Årlig säkerhetsbesiktning av lekplats
#13 Roslags-Kulla Fsk

2022-09-21

Lekplatsens namn:	#13 Roslags-Kulla Fsk	Typ:	Förskola
Adress:	Rialavägen 4	Postort:	184 93 Åkersberga
Datum för besiktning:	2022-09-21	Protokoll upprättat:	2022-09-25

Redskap 6: Pendelgunga

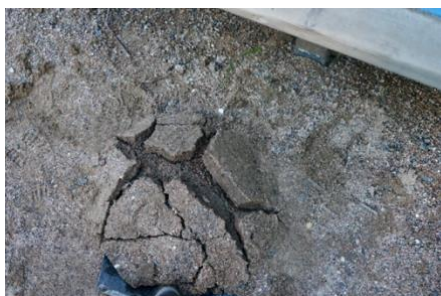
Fel nr: 3	Klassning: C
Rutinmässigt underhåll	1176-7, 7.1

Underhåll av stötdämpande underlag som är hårt packat.
